CONJUNTO TURÍSTICO DA PRAIA DOS MOINHOS

ESTUDO DE IMPACTE AMBIENTAL

ADITAMENTO

AGOSTO 2023

Figura 1 – Zonamento de acordo com o Plano de Gestão da ZPE do estuário do Tejo, com implantação do Projeto

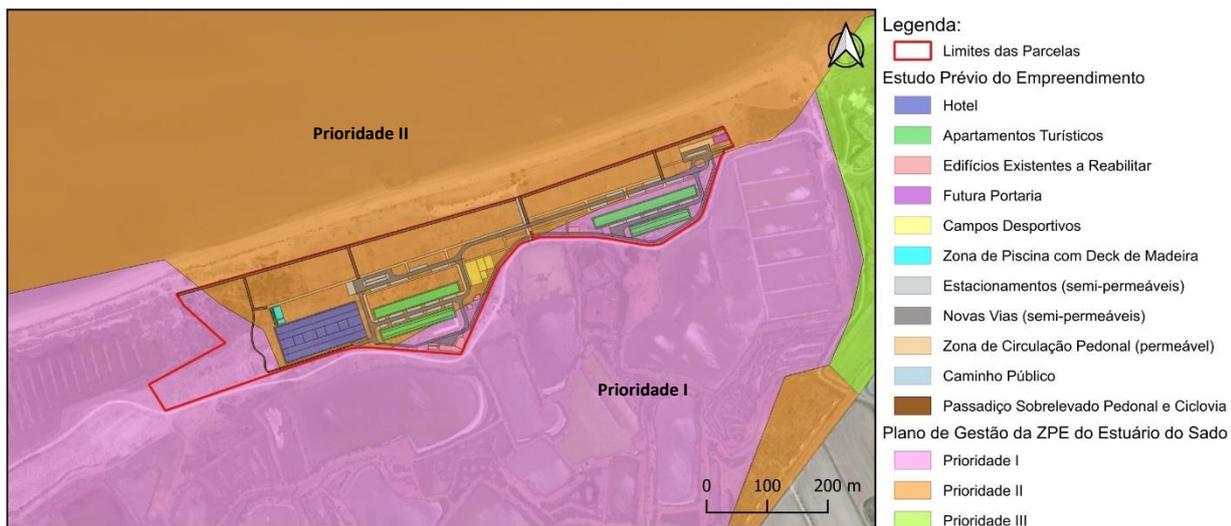
1.9. Nas legendas da cartografia apresentada, de modo a não suscitar dúvidas na interpretação da cartografia dos IGT, devem ser assinaladas, através de um pictograma, quais as categorias/tipologias que estão abrangidas dentro da área de intervenção de modo a efetuar uma leitura clara e inequívoca da informação constante da cartografia.

Relativamente às figuras constantes do capítulo 6.11.2 do Relatório Síntese, que apoiam a análise de compatibilidade com os IGT em vigor, apresenta-se seguidamente a sua reformulação, por forma a tornar mais clara a sua interpretação.

A área de intervenção encontra-se na sua quase totalidade na Zona de Prioridade II. Nas suas áreas marginais, a poente e sul, verifica-se que existem áreas integradas na Zona de Prioridade I. Refere-se, porém, que todas as zonas inseridas em Zona de Prioridade I, a sul, correspondem a áreas atualmente já ocupadas pelas antigas instalações industriais.

Figura 6 – Extrato da Carta Multi-Perigos da AML

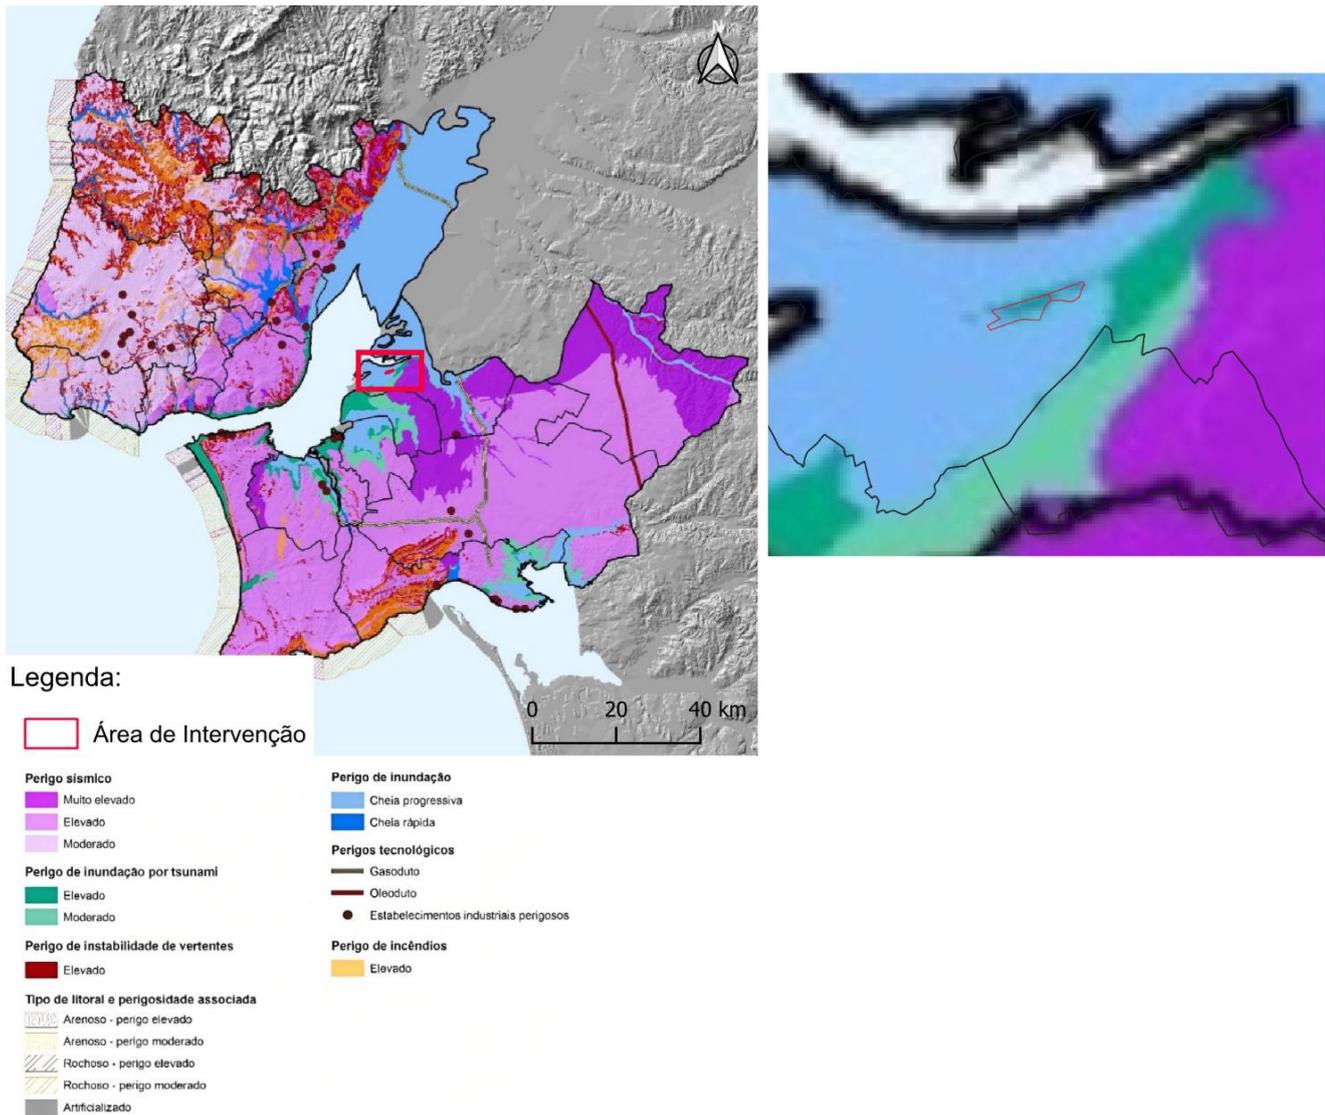
1.10. Apresentar a Figura 118 – extrato da Carta Multi-perigos da AML (pág.328 RS) de modo a efetuar uma leitura clara e inequívoca da mesma uma vez que se considera que a apresentada não permite identificar quais dos perigos incidem sobre as áreas em causa.

Com base na cartografia disponível do PROT AML, apresenta-se seguidamente a reformulação possível da Figura 118 - Extrato da Carta Multi-perigos da AML (constante da pág.328 RS), de modo a tornar mais clara a representação da informação.

Através da leitura da figura anterior, constata-se que a área de intervenção se localiza em área com perigo de inundação associado a cheia progressiva e perigo elevado de inundação por tsunami. Lembra-se que as zonas inseridas nesta classificação correspondem na generalidade a áreas atualmente já ocupadas pelas antigas instalações industriais.

Figura 7 – Diagrama de Drenagem Pluvial

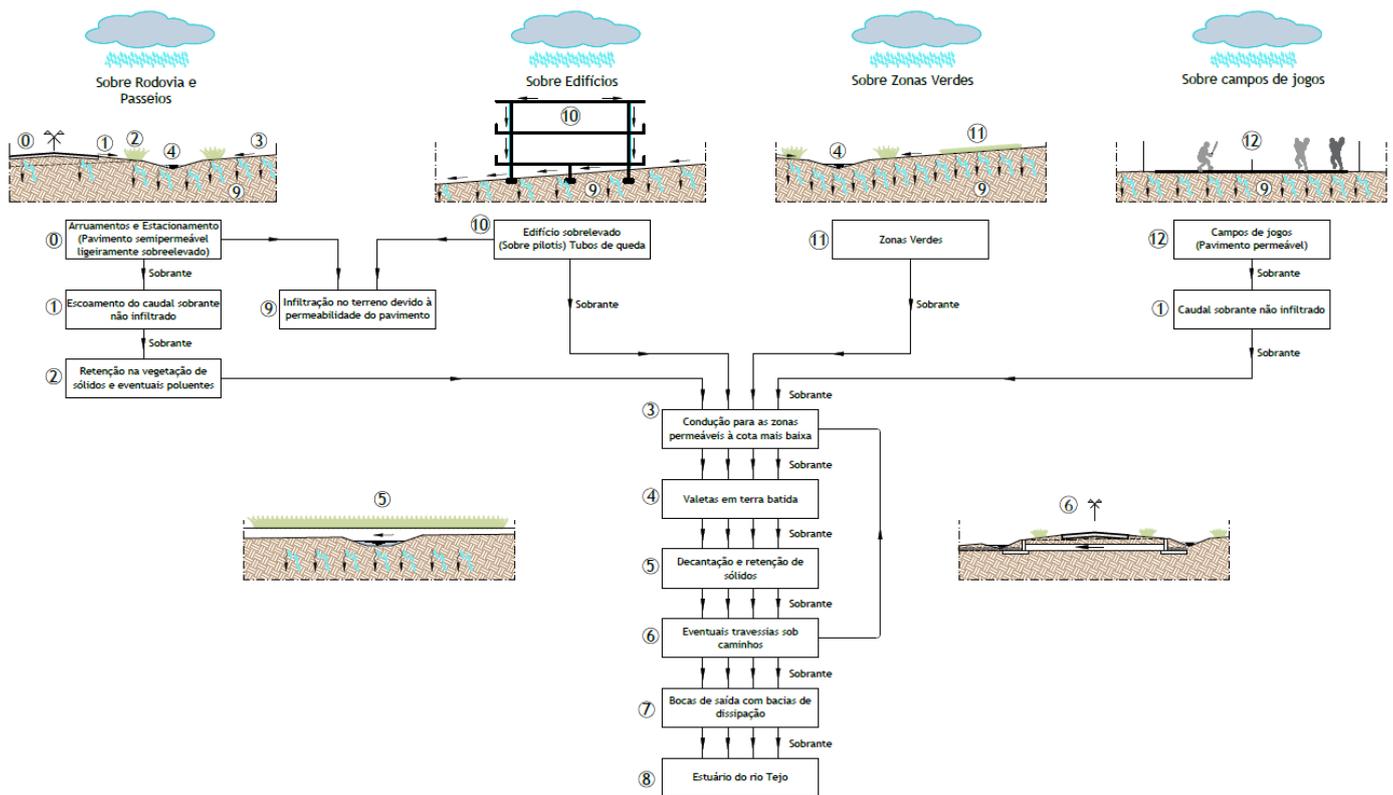
1.14. Atendendo à solução de drenagem das águas pluviais descrita na pág. 59 do RS, nomeadamente, “A rede de drenagem desenvolver-se-á a partir da recolha superficial essencialmente constituída por valetas e sumidouros, encaminhando-se graviticamente o efluente através de uma rede de coletores, caixas e órgãos até ao meio natural. O destino final das águas pluviais será a rede natural na praia, acima da maré alta, prevendo-se sempre a decantação e retenção de sólidos.” e à solução referida na pág.73 do RS, “Águas pluviais recolhidas no sistema de drenagem concebido para o projeto: maioritariamente infiltração no terreno e condução para bacias de dissipação, após o que serão encaminhadas para o rio Tejo, em situações de maior pluviosidade.”, parece tratar-se de soluções distintas. Assim, deve ser esclarecida qual é a solução proposta para a drenagem das águas pluviais do projeto.

Apresenta-se seguidamente a reformulação do texto, por forma a melhor esclarecer a questão.

No contexto acima descrito, a maior parte das águas pluviais, serão efetivamente infiltradas no terreno. O caudal sobranter, quando ocorrer, será conduzido pelas valetas permeáveis até às travessias sob as vias e, caso não se infiltre no seu percurso, será encaminhado por meio natural até ao rio Tejo, sendo a montante controlada a velocidade de escoamento, através de bacias de dissipação, conforme representado no Desenho Rib-UrbTPMoinhosAlc-DRE-001a, apresentado no Anexo B e na figura seguinte.

As travessias serão dotadas de retenção de sólidos. Este sistema que conduz o caudal sobranante não infiltrado é também fundamental para o escoamento em caso de cheia.

Figura 14 – Uso do Solo – Situação Atual

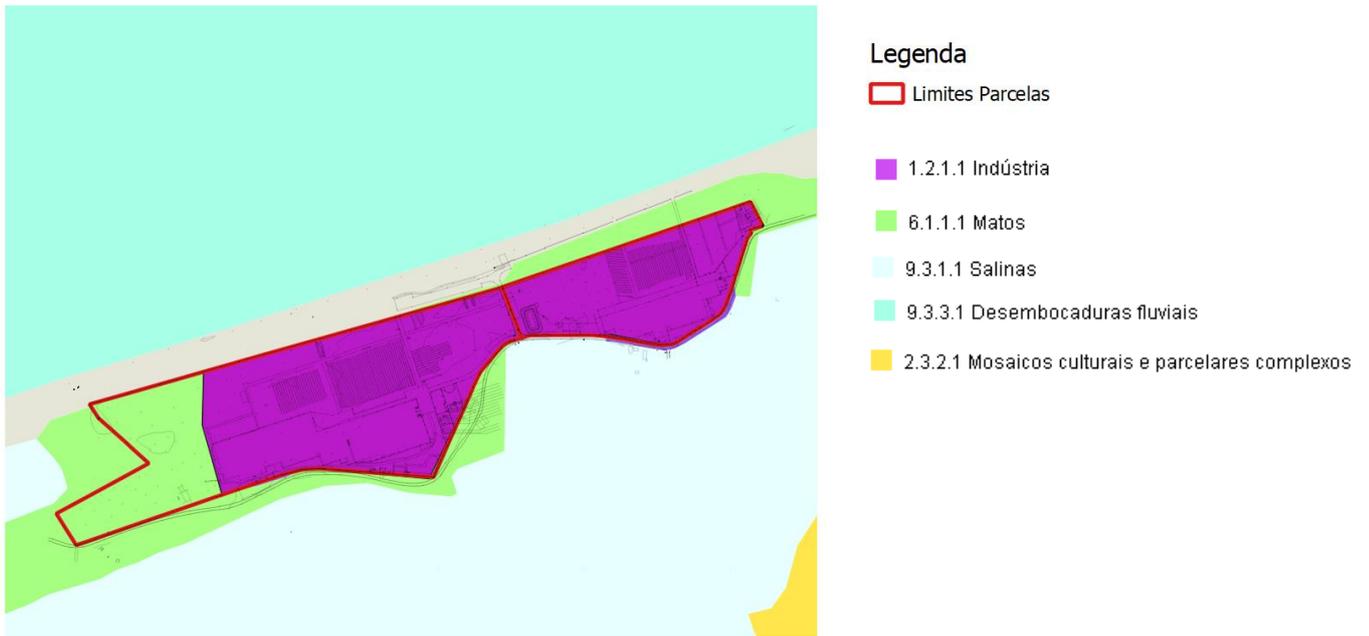
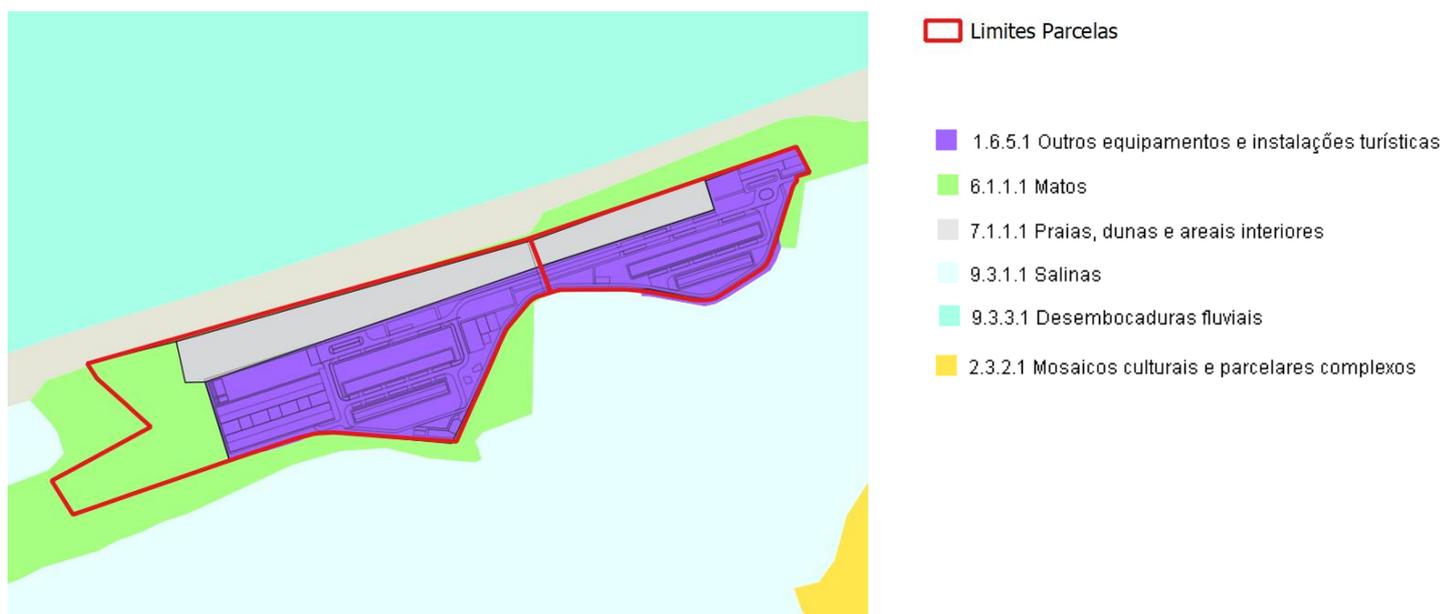
A área de incidência da análise deve ser a área de implantação do projeto e não a área de estudo.

Quadro 9 – Tipos de uso existentes e futuros
